対策箇所説明図

後輪駐車ブレーキ分解図

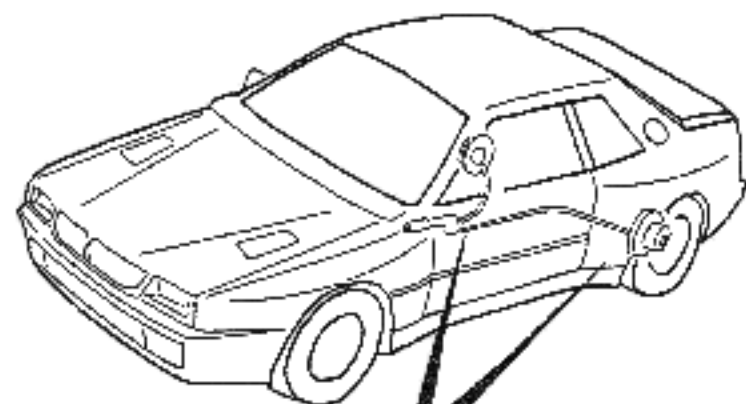
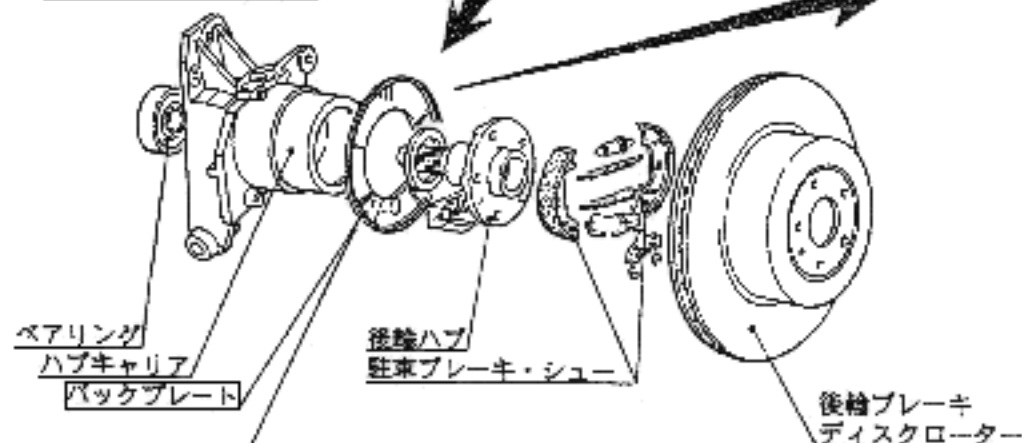
欠陥発生箇所

強度が不十分なものがあり、このままの状態で使用を続けるとバックプレートに亀裂が発生し最悪の場合バックプレートが破損して制動力が低下するおそれがある。

バックプレート
取付部分の変更

バックプレート（駐車ブレーキ・シュー、後輪ハブ、ベアリング及び、ハブキャリア付き）を対策品と交換する。
